**Planänderung vom 10.03.2016 zu den Planfeststellungsunterlagen**

Nr.	Datum	Name
Unterlage	12.7	
Blatt Nr.	1 P

Nr.	Datum	Name
<b>FFH-Verträglichkeitsprüfung für das Gebiet DE 7537-301</b>		
Lageplan FFH-Lebensraumtypen		
Maßstab	1 : 2.000

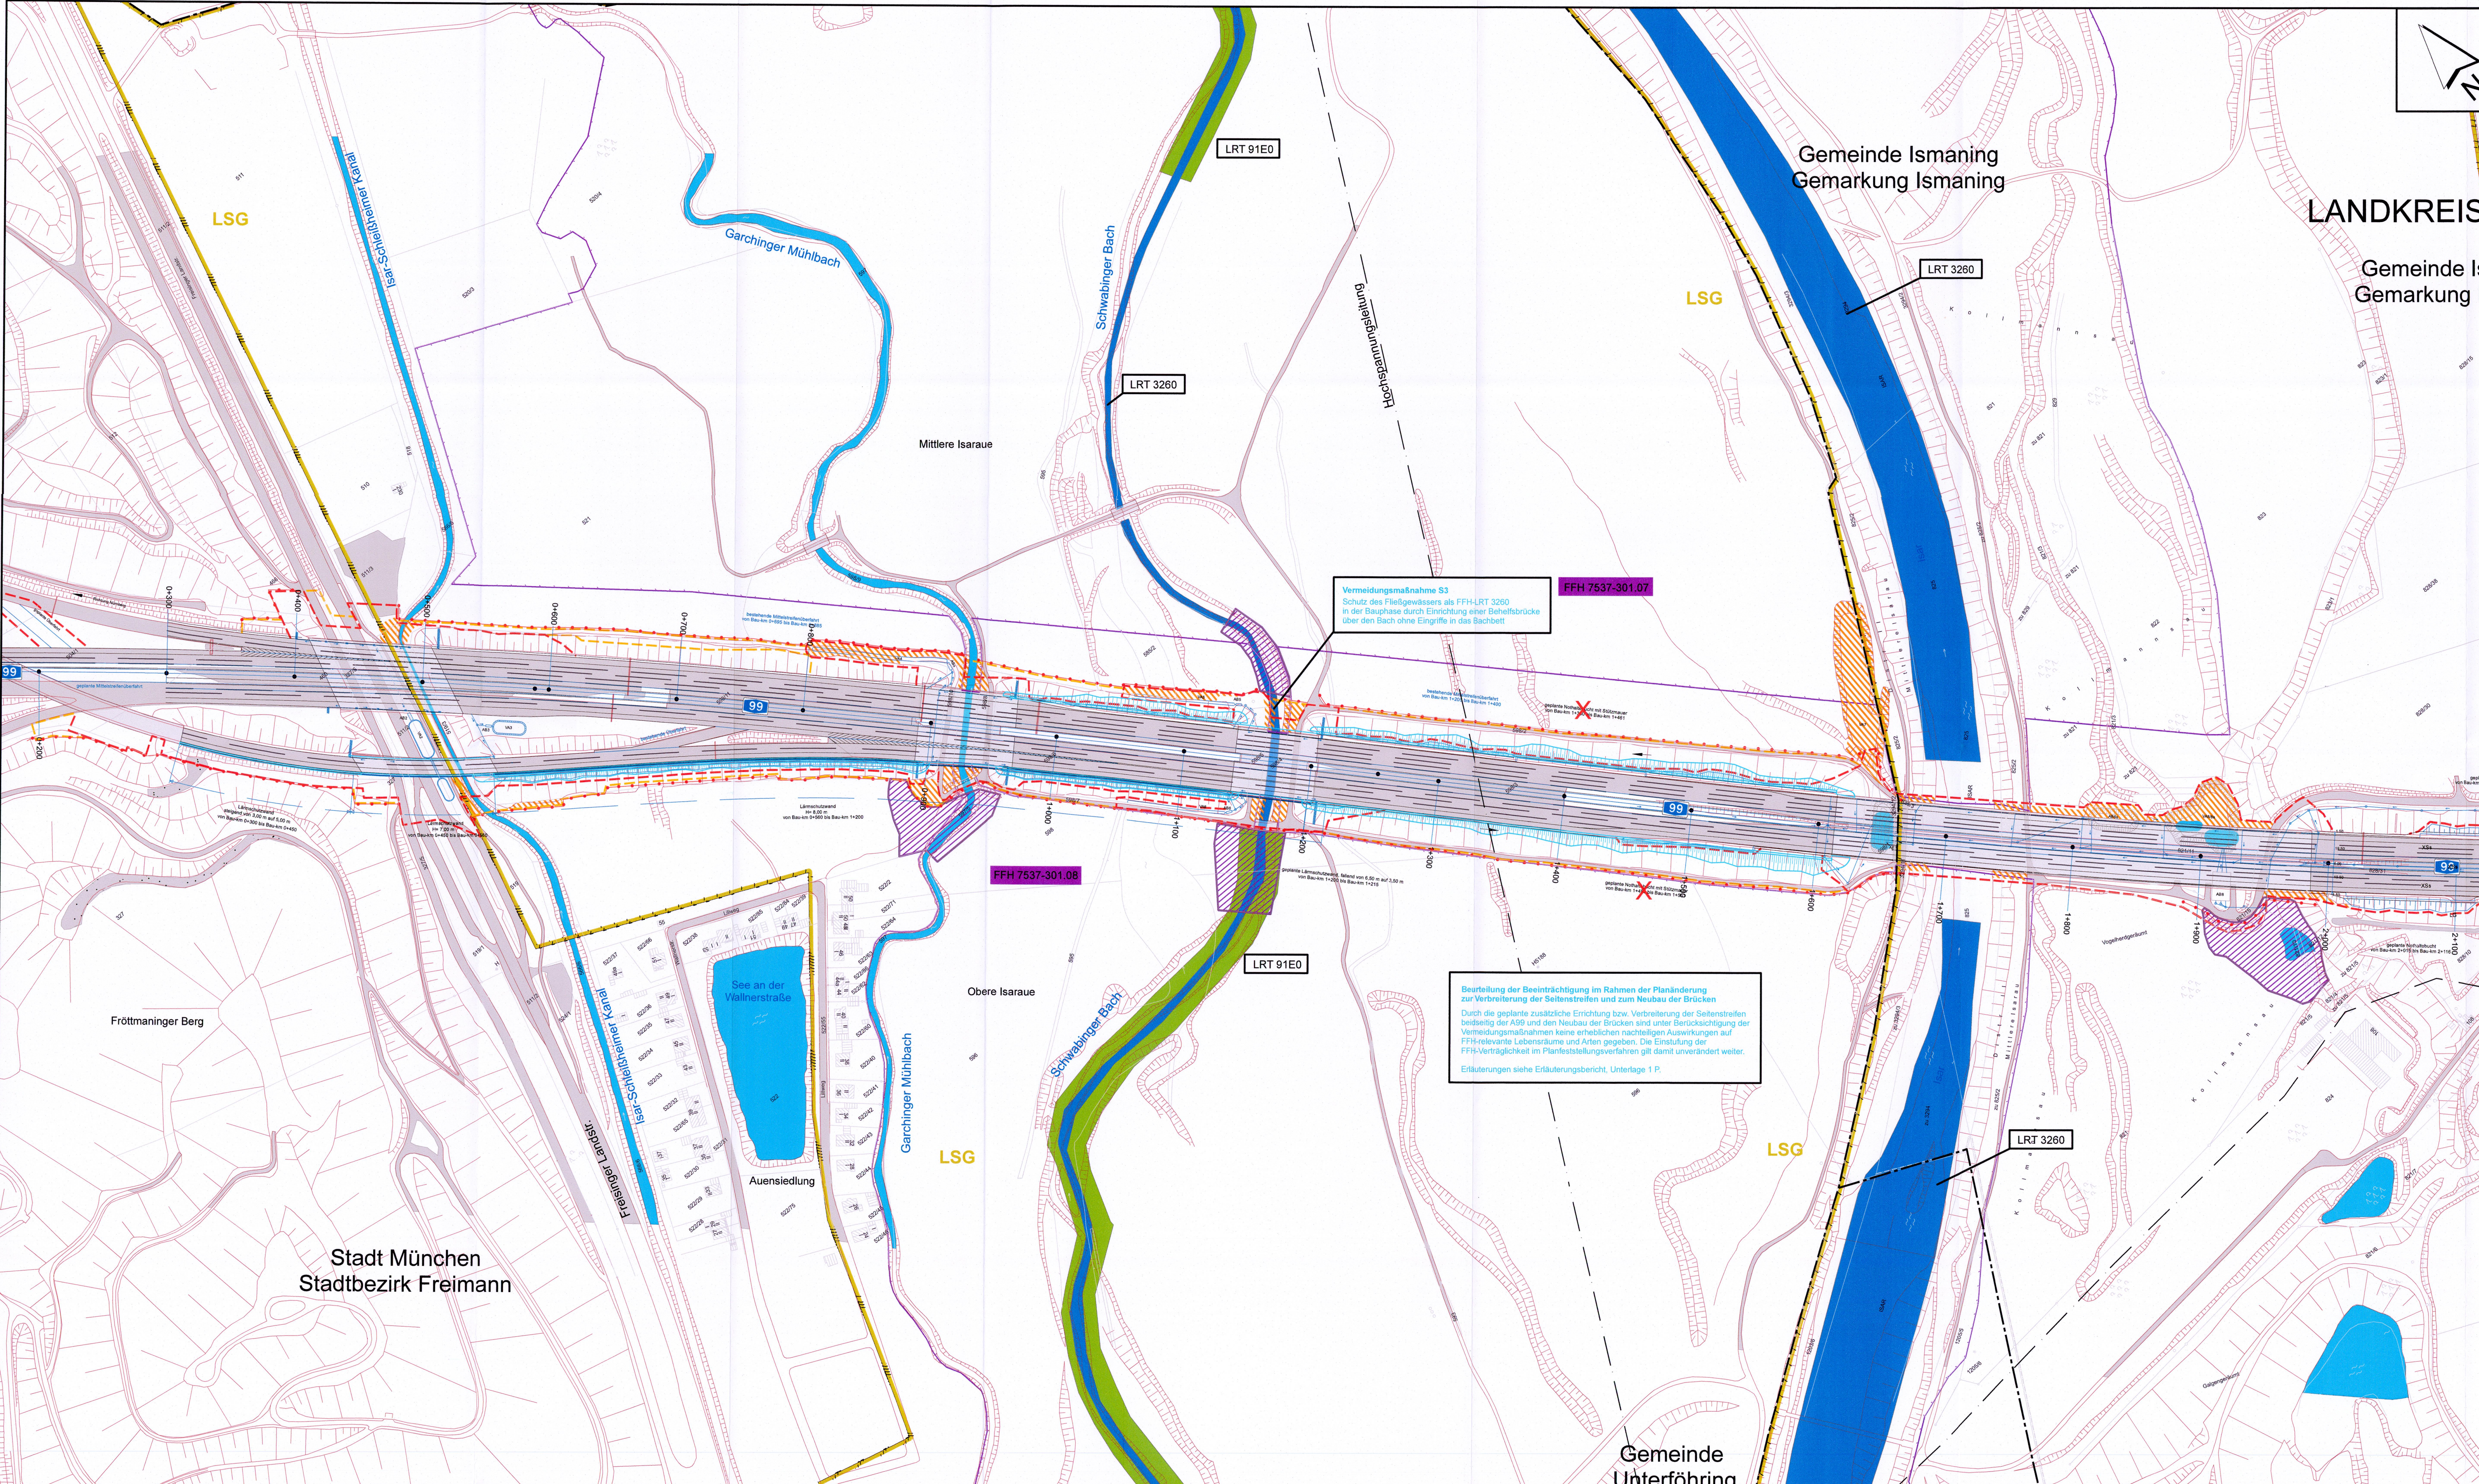
- Maßnahme mit Verbreiterung Seitenstreifen und Überbauung Böschung
- Baufeld erweitert
- Bauzaun neu
- Tabuzone ohne Eingriffe

Nr.	Änderungen gegenüber der Planfassung vom 13.07.2011	geprüft	Sachgebiet	Datum	Name
1	Neubau der Brückenbauwerke und Erweiterung des Baufeldes	gezeichnet	Sachgebiet 13	Febr. 2016	Kaltenhäuser
2	Verbreiterung der Fahrbahn aus Verkehrssicherheitsgründen (Seitenstreifen) und Entwässerungsgründen (OPA-Verbreiterung)	geprüft	Sachgebiet 13	März 2016	Rausch
3	Entfall der Nothaltebuchten	geprüft	Sachgebiet 13	März 2016	Schaub

**Vermeidungsmaßnahme S3**  
Schutz des Fließgewässers als FFH-LRT 3260 in der Bauphase durch Einrichtung einer Behelfsbrücke über den Bach ohne Eingriffe in das Bachbett

**Bewertung der Beeinträchtigung im Rahmen der Planänderung zur Verbreiterung der Seitenstreifen und zum Neubau der Brücken**  
Durch die geplante zusätzliche Einrichtung bzw. Verbreiterung der Seitenstreifen bei der A99 und dem Neubau der Brücken sind unter Berücksichtigung der Vermeidungsmaßnahmen keine erheblichen nachteiligen Auswirkungen auf FFH-relevante Lebensräume und Arten gegeben. Die Einstufung der FFH-Verträglichkeit im Planfeststellungsverfahren gilt damit unverändert weiter.  
Erläuterungen siehe Erläuterungsbericht, Unterlage 1 P.
